DE INSTALLATIE IS NIET CONFORM

Datum(s) van controle: 26/01/2022 **Uitgiftedatum verslag:** 26/01/2022
Verslagnummer: 0713-220126-04

Naam: [REDACTED]
Adres: KLEIN RONSESTRAAT 48, 8553 OTEGEM
EAN- code:
Nummer teller: 37959790
Private hoogspanningscabine: Nee
Type installatie: Wooneenheid

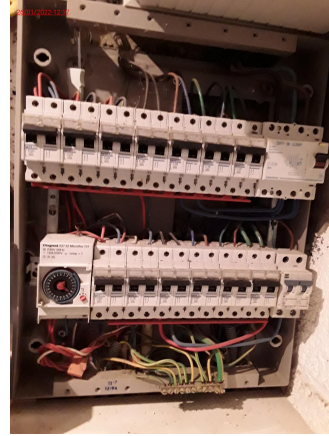
- 1 Het ééndraadsschema ontbreekt (Boek 1: 3.1.2.1).
- 2 De situatieplannen ontbreken (Boek 1: 3.1.2.1).
- 3 De aardingsonderbreker is niet op een normale manier bereikbaar (Boek 1: 5.4.3.5).

- 4 De waarde van de beveiliging tegen overbelasting is niet in overeenstemming met de leiding of verbruiker stroomafwaarts (Boek 1: 4.4.1.1). 1ste kring onderste rij.

- 5 Er is geen ondergeschikte differentieelstroominrichting van maximum 30 mA geplaatst voor de beveiliging van de "vochtige kringen" (Boek 1: 4.2.4.3).

- 6 De voedingsspanning is niet op elk bord vermeld (Boek 1: 3.1.3.3).
- 7 De aanduiding van de kringen, klemmen en/of schakelapparatuur ontbreekt, is onjuist of is onvolledig (Boek 1: 3.1.3.1/5.1.6.1).

- 8 De hoofdequipotentiale verbindingen ontbreken (Boek 1: 4.2.3.2).
- 9 Er is geen continuïteit van de beschermingsgeleider van het stopcontact (Boek 1: 5.4.3.4). keuken, traphal, veranda, living.

- 10 Kabel VTMB is geen installatiekabel, veranda.
